Rapport de l'Inspection des installations classées

Visite d'inspection du 12/05/2025

EDF Direction Production Ingénierie -

Références : 2025-V1-220

Figure 3. Plan du parc à cendres et digues stratégiques

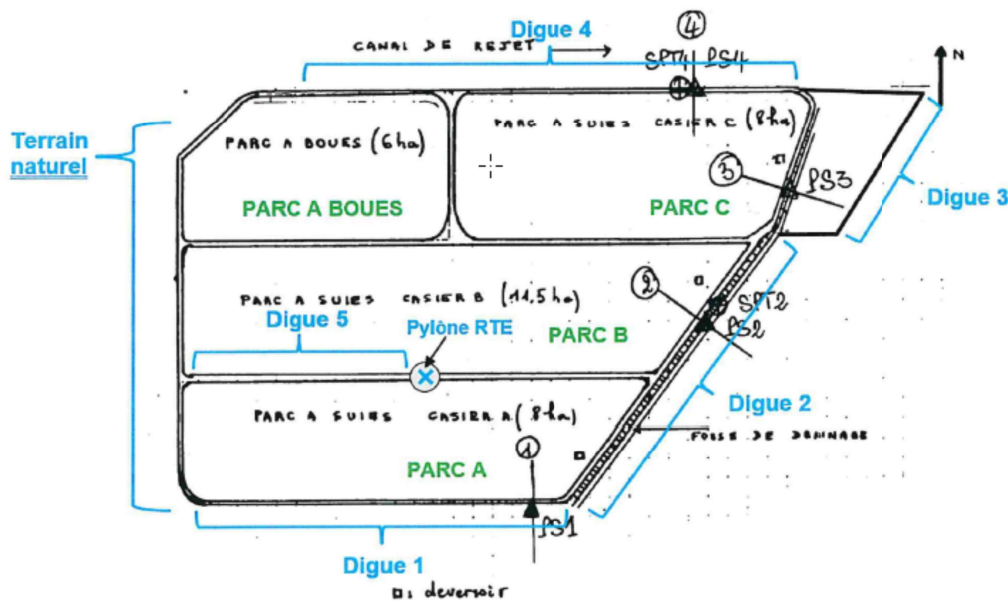
- entretien des digues 1, 2 et 3 récemment,
- la digue 5 est entretenue une fois par an par RTE ;

Par ailleurs, l'exploitant a indiqué que les trous observés au niveau de la digue 1 seraient dus aux hirondelles de rivage et non aux rongeurs.

Action corrective 4. Il convient de mettre en place une procédure précisant les actions d'entretien à réaliser et les fréquences associées. Les rondes devront faire l'objet de constats clairs.

La visite terrain a permis de voir la digue 1 (entretien réalisé, pas de présence de rongeurs constatée), la digue 5 au loin (entretien réalisé)
